# 地学の専門家等による声明に関する 参考人及び地層処分技術WG委員からの 御意見について

2024年5月2日

資源エネルギー庁 電力・ガス事業部

# 「第2回地層処分技術WGの国およびNUMOの考え方への意見」（2024年4月23日 岡村聡参考人）

### 参考：未知の断層は本当に発見できるのか

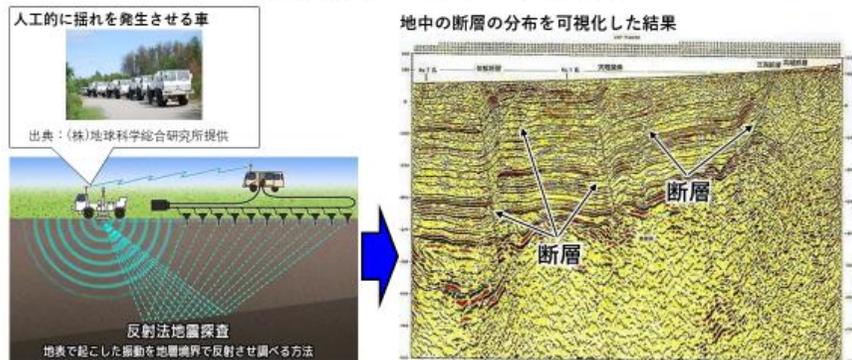
「国としての考え方」では、断層活動は特定の地域に偏り、数10万年にわたり同じ場所で繰り返し発生していること、未確認の活断層についてはボーリング調査など現地調査で確認する、と回答している。しかし、北海道胆振東部地震は、その後の調査研究が進められてはいるが、想定外の地震であり現地調査では予測は不可能であった。このような内陸型地震の頻度は低いとしても、現在の知見では予測不可能であることを認識すべきである。

一方、「国としての考え方」では、地震による地下深部での揺れは小さく、しかも岩盤と廃棄体は一体であり、廃棄体の破壊の可能性は低いと回答している。しかし、地層処分場が地震・断層の直撃を受け、断層のずれにともなう岩盤隆起が起これば、廃棄体は破壊されることは免れず、しかも、10万年間の変動に備えた耐震設計は全くの未知数と言わざるを得ない。

- 地下に伏在する断層など、地形的に確認が難しい断層はある。
- このような断層も、概要調査以降に実施する現地調査（ボーリング調査、地表踏査、物理探査等）により検出していく。

- 発生する可能性が低い過酷な事象が同時に発生するような設定のシミュレーションも実施し、人間の生活環境への影響が安全な範囲に収まることを確認していく。
- 設定例：調査段階で発見できなかった、地表まで到達する大規模な断層が発生し、廃棄体を直撃してバリア機能が喪失し、断層が水みちとなって放射性物質が地表に運ばれるケース。
